Odpowiedzi na zapytania do SWZ

Dotyczy zamówienia publicznego prowadzonego w trybie podstawowym bez negocjacji pn: „Budowa przystani żeglugi w Małdytach wraz z zagospodarowaniem strefy przybrzeżnej, znak postępowania: GKMiR.271.6.2026

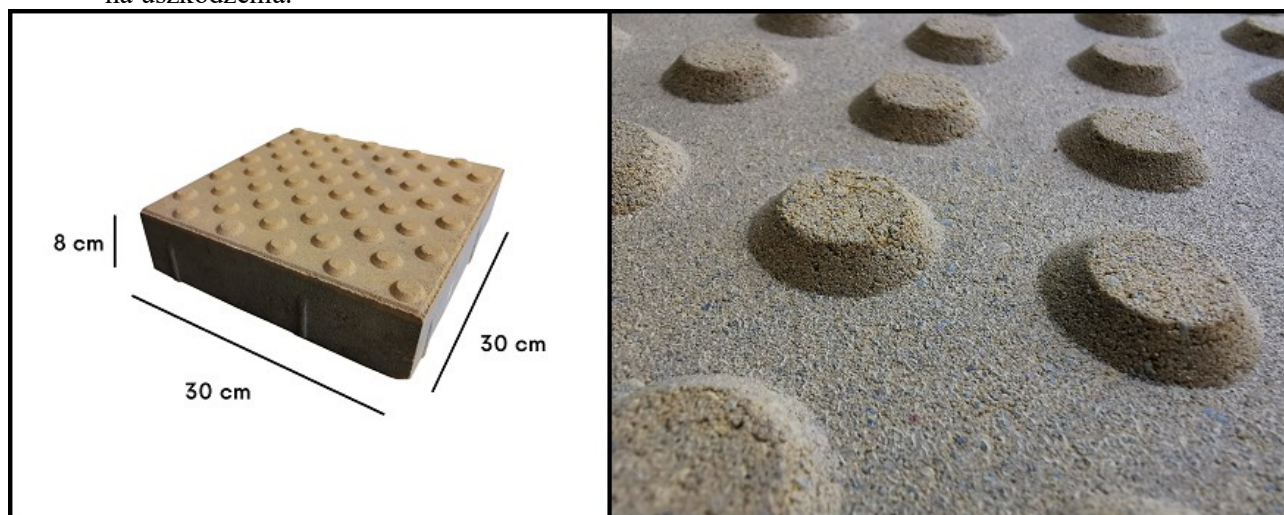
Na rys. nr 1 zaznaczono płytki ostrzegawcze. Wnosimy o wskazanie ich parametrów i wymiarów.

- Płytki ostrzegawcze w kolorze żółtym o wymiarach 30x30 cm oraz grubości 8 cm z wypustkami ostrzegającymi osoby z niepełnosprawnością wzrokową o niebezpieczeństwie. Betonowe odporne na uszkodzenia.

Przykładowa płytka.

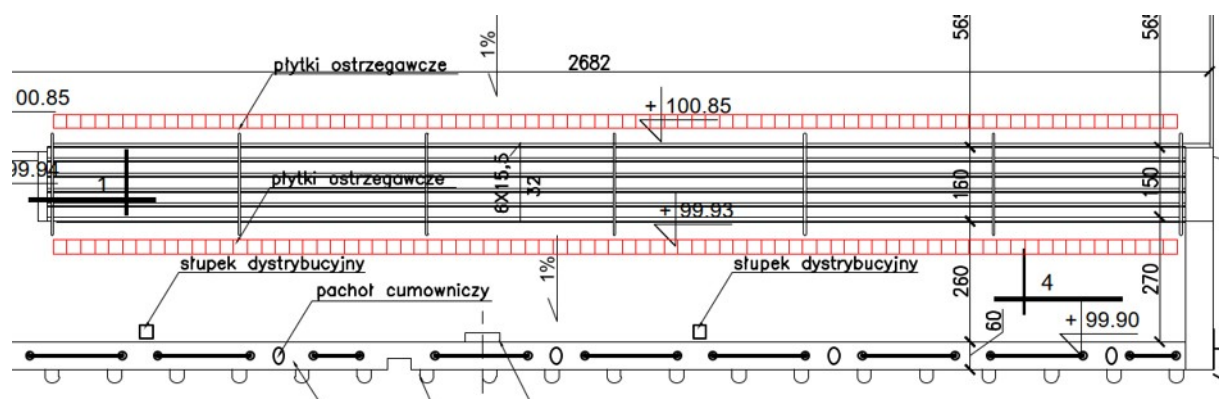
- Prosimy o udostępnienie przekroju dla tego miejsca:

Przedmiotowy rysunek stanowi załącznik do wyjaśnień (Rys. A2 przekrój C-C)
